使用施設保安規定の変更認可申請に関する説明について

令和3年10月29日

国立研究開発法人日本原子力研究開発機構

人形峠環境技術センター

(4) 放射性廃棄物でない廃棄物の管理に係る体系図

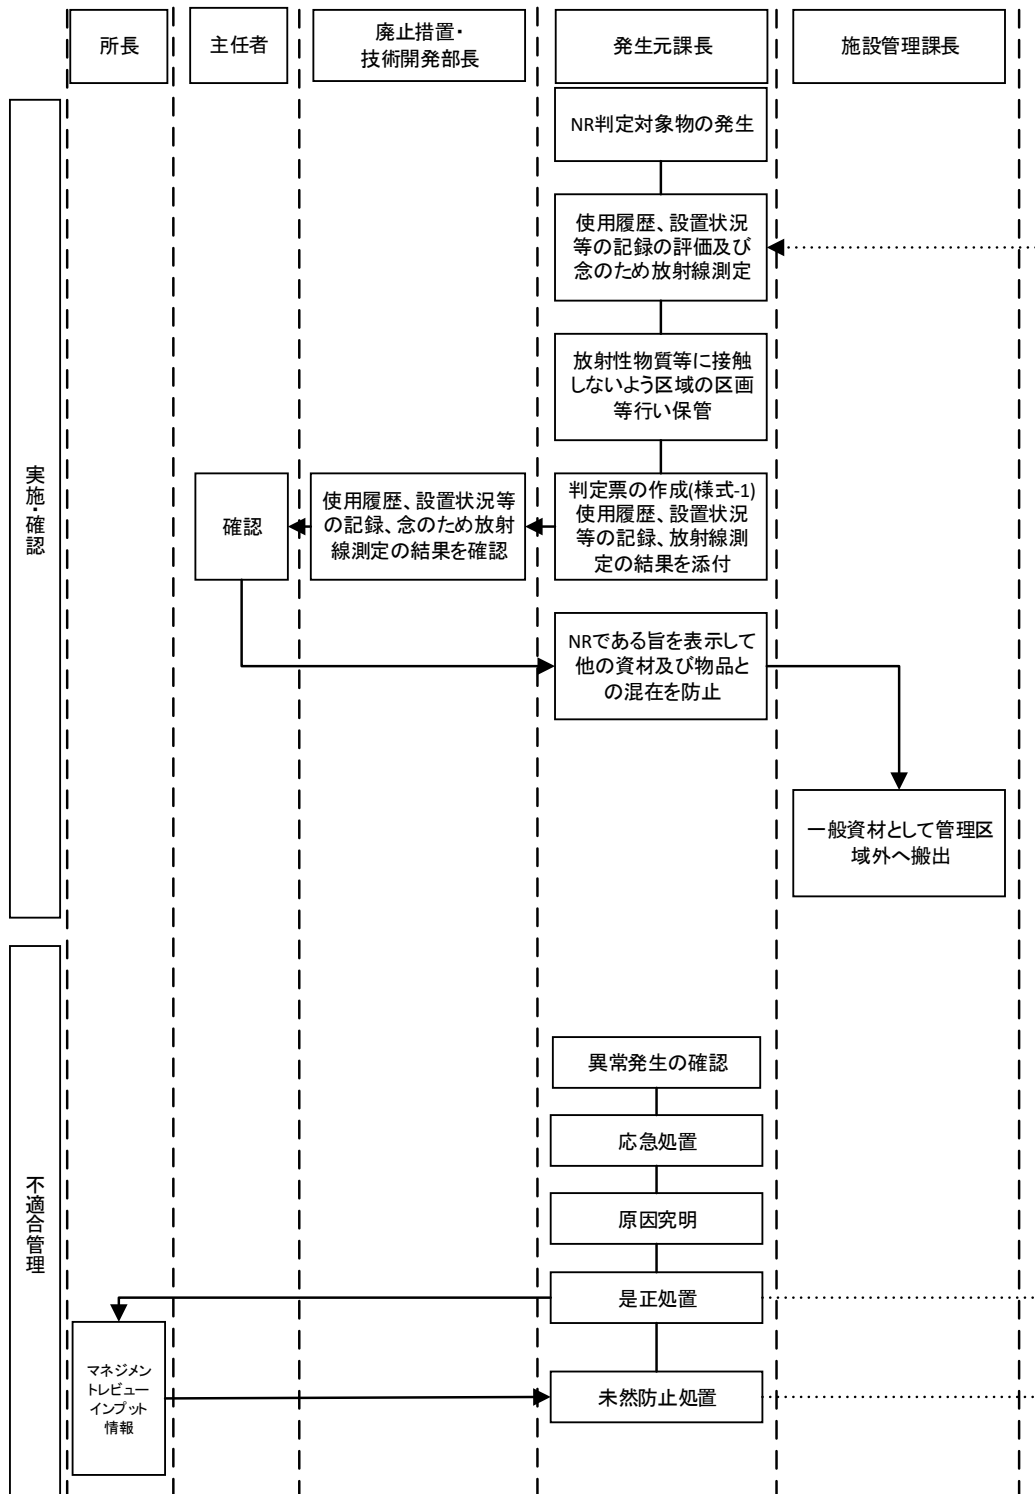
放射性廃棄物でない廃棄物の管理要領書 (QMP-741) において、放射性廃棄物でない廃棄物の管理に係る品質マネジメント体系図を以下のとおり定めている。
